**CCR-VIA -- COMITATO DI COORDINAMENTO REGIONALE PER LA
VALUTAZIONE D'IMPATTO AMBIENTALE****Giudizio n° 3765 del 25/10/2022****Prot. n° 22/0307450 del 19/08/2022****Ditta Proponente:** Servizio Opere Marittime DPE012 Regionale**Oggetto:** Porto di Giulianova - Completamento del prolungamento del molo nord tra le progressive 325,00 m. e 412,00 m**Comuni di Intervento:** Giulianova**Tipo procedimento:** Verifica di Assoggettabilità a VIA ai sensi dell'art. 19 del D.Lgs. 152/06 e ss.mm.ii.**Presenti** (in seconda convocazione)**Direttore Dipartimento Territorio – Ambiente (Presidente)** dott. Dario Ciamponi (Presidente Delegato)**Dirigente Servizio Valutazioni Ambientali** -**Dirigente Servizio Gestione e Qualità delle Acque** dott. Giancaterino Giammaria (delegato)**Dirigente Servizio Politica Energetica e Risorse del Territorio - Pescara** ing. Armando Lombardi (delegato)**Dirigente Servizio Gestione Rifiuti e Bonifiche - Pescara** dott. Gabriele Costantini (delegato)**Dirigente Servizio Pianificazione Territoriale e Paesaggio** ASSENTE**Dirigente Servizio Foreste e Parchi - L'Aquila** dott.ssa Serena Ciabò (delegata)**Dirigente Servizio Opere Marittime** ASSENTE**Dirigente Servizio

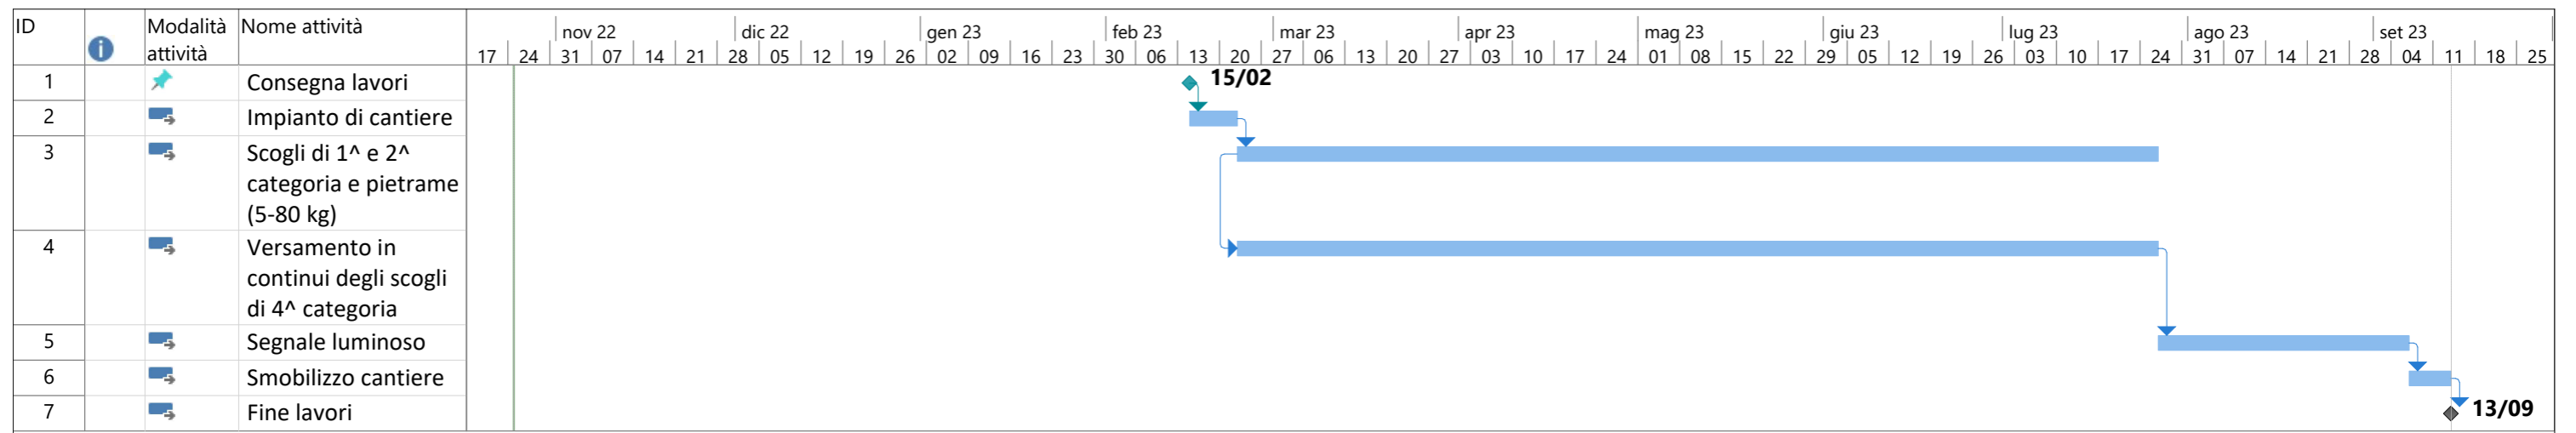
Avendo rilevato che vi sono incongruenze nello SPA rispetto al progetto preliminare circa il fatto che i lavori non prevedono escavazioni, ma nel documento *"Gestione delle materie"* si parla di produzione di terre e rocce da scavo, e, ancora, nello SPA si dichiara che dai lavori non si produrranno rifiuti ma, sempre nel documento *"Gestione delle materie"*, si fa riferimento alla individuazione di una discarica per il collocamento dei rifiuti;

Acquisita agli atti al prot. n. 045978 del 25 ottobre 2022 la dichiarazione, allegata al presente giudizio, trasmessa dal Servizio DPE012 nella quale:

1. viene indicato il cronoprogramma dei lavori che deve tenere conto di quanto indicato nello SPA in relazione alla tutela delle specie di fauna e flora;
2. si chiarisce che non vi sarà attività di scavo, di demolizione e di movimentazione di sedimenti;

La durata prevista dei lavori è di 210 giorni naturali e consecutivi. La data di avvio è da ritenersi presunta e il periodo stimato per l'esecuzione dei lavori tiene conto delle possibili condizioni meteo avverse. La durata dei lavori non tiene conto di eventuali sospensioni estive dei lavori (da metà maggio a metà settembre, in osservanza all'Ordinanza balneare dell'anno di riferimento) da prevedere per la realizzazione delle opere esterne portuali.
